Bancada de pia sanitária - Obra IFET Juiz de Fora - Contrato 53/2022

Poderia nos informar qual procedimento que deverá ser adotado com relação divergência entre projeto e a planilha orçamentaria.

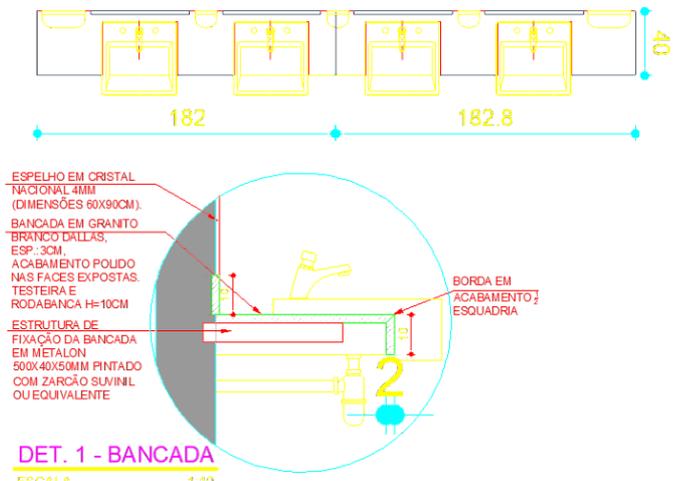
As bancadas de pias dos sanitário masc. e fem. no projeto indica louça sobre posta e na planilha menciona cuba oval de louça 50x30

1- A Largura da banca das pias no projeto consta **0,40cm** se for trocar por cuba oval a largura deverá ser no mínimo **0,60cm**

2- O metalon de sustentação indicado na planilha é **20x30mm** no projeto o metalon é **40x50mm, padrão utilizado 30x50mm na chapa 16.**

3- O Acabamento de Testeira e Rodamão normalmente a espessura é de 2cm, reduz o peso da bancada, pode ser com esta espessura?.

Realmente o desenho do projeto indica cuba de sobrepor, porém, há uma nota no projeto indicando que as cubas serão de embutir:

- 1) AS CUBAS DOS I.S. MASC. E I.S. FEM. DESENHADAS COMO TIPO SEMI ENCAIXE DEVERÃO SER EXECUTADAS COMO CUBAS DE EMBUTIR, CONFORME ORÇAMENTO E MEMORIAL.

R.: As cubas deverão ser de embutir, assim, as bancadas deverão comportar este tipo de cuba. Considerando as especificações de 50 x 30, acredito que uma bancada de 50cm de largura seria adequada.

R.: Utilizar a especificação de projeto.

R.: Considerando que não gera prejuízo estético e de acabamento, não tem problema que a espessura das testeiras e rodamão seja 2 cm.
